# Leangen st – samrådsmateriale – Innspill fra Syklistenes Landsforening

Til planforslagets for Leangen stasjon har vi følgende kommentar, som begge går på anleggene under/til Leangenbrua:

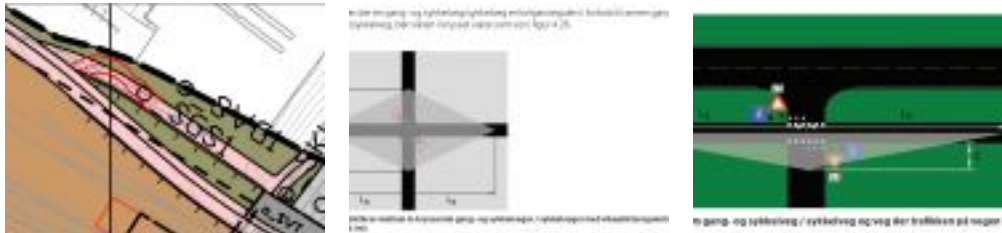
## 1. Rampen på nordsiden av jernbanen og overgang mellom G/S-veg og sykkelveg med fortau er uheldig utformet.

Fortauet er vist som gjennomgående, slik at de som kommer ned rampen på G/S-veg må antas å ha vikeplikt for gående.

Imidlertid kommer rampen ned i en veldig spiss vinkel og en kan anta at de syklistene, som kommer ned rampen og skal videre nordvest-over vil la sykkelen gå i frihjul uten å orientere seg bakut.

Rampens tilkobling til sykkelveg med fortau bør derfor hellere være tilnærmet vinkelrett på sykkelveg med fortau, slik som en gjør med tilsvarende bilveier (jamfør våre antegninger i rødt).

Sikt bør gå frem av plankartet og utformes iht. Sykkelhåndboka (HB V122, figur 4.26 eller 4.28, gjengitt nedenfor)
